Reactienota Zienswijzen

Chw bestemmingsplan Marke Zuid

Gemeente Deventer
Juni 2022

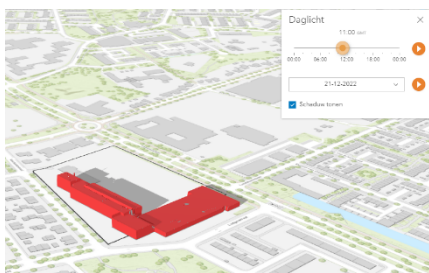
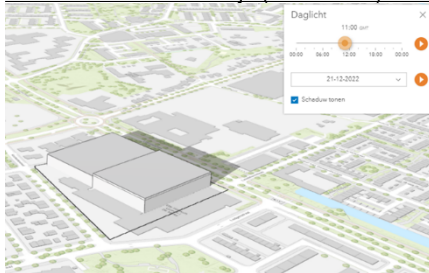
- a) De reclamant vindt dat drie onderzoeken ontbreken.
 1. Een studie schaduw, zon en effecten is niet aangetroffen.
 2. Een planschadeanalyse ontbreekt.

- a) *-De reclamant geeft aan dat een onderzoek naar schaduwhinder als het gevolg van het plan ontbreekt. De gemeente heeft daarom een 3d-modelstudie gedaan naar gevolgen van schaduwhinder. Hieruit blijkt dat het plan niet zal leiden tot onevenredige schaduwhinder voor de bewoners aan de Keurkampstraat (Zie bijlage 1 schaduwhinder).

Met een 3D-model is de schaduwhinder van de bestaande situatie vergeleken met de schaduwhinder van de (fictieve situatie) situatie dat het bouwvlak 100% wordt volgebouwd en de maximale bouwhoogte- en goothoogte worden benut. In het 'Chw bestemmingsplan Marke Zuid' is een maximum bebouwingspercentage van het bouwvlak van 70% opgenomen, maar omdat nog niet definitief is bepaald welke 70% van het bouwvlak wordt bebouwd, is voor het 3D-model uitgegaan van de (fictieve) situatie dat het bouwvlak voor 100% wordt volgebouwd. Er is in de werkelijke situatie straks mogelijk minder schaduwhinder dan in model wordt weergegeven, omdat het bouwvlak niet volledig mag worden volgebouwd.

Met het 3d-model is niet gebleken dat de ontwikkeling leidt tot onevenredige schaduwhinder voor de bewoners aan de Keurkampstraat. De Keurkampstraat ligt aan de zuidzijde van het plangebied en daar komt nauwelijks schaduw van de gebouwen terecht. Voor de overzichtelijkheid worden alleen de resultaten van 21 december om 12 uur weergegeven. Op 21 december staat de zon het laagst en de meest relevante dag om de schaduwhinder te vergelijken.
